Standortsicherung für

MFG 18

Bezeichnung: FDO100

Betreff: Standortsicherung Verteilerkästen - Breitbandausbau

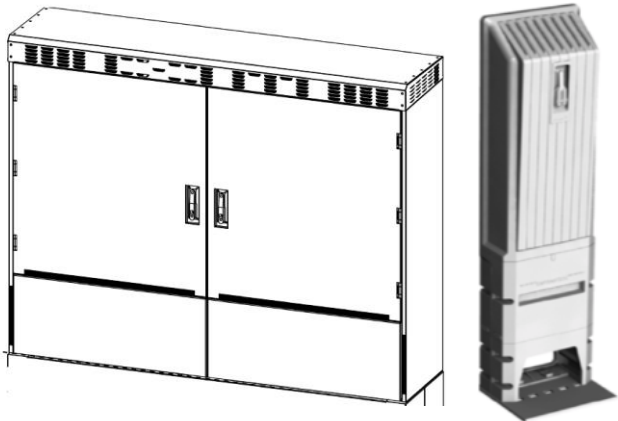
Bitte in Fährdorf den Schrank nicht unmittelbar an den Radweg platzieren (Sicherheitsabstand). Falls die Natursteinmauer in das öffentliche Grundstück ragt, muss diese durch den Eigentümer zurückgebaut werden.
